議案第120号

南麻布一丁目道路擁壁改修工事請負契約の変更について

南麻布一丁目道路擁壁改修工事

整備前

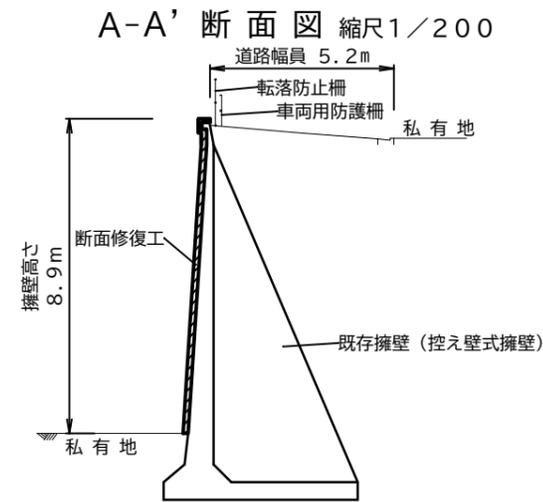
擁壁の劣化状況により、表面を削る厚さの見直しが必要となったため、施工数量を変更します。

断面修復工・鉄筋防錆処理なし (削る厚さ5mm)
	断面修復工・鉄筋防錆処理あり (削る厚さ50mm)
	断面修復工・鉄筋防錆処理なし (削る厚さ20mm~90mm)
	断面修復工・鉄筋防錆処理あり (削る厚さ10mm~120mm)
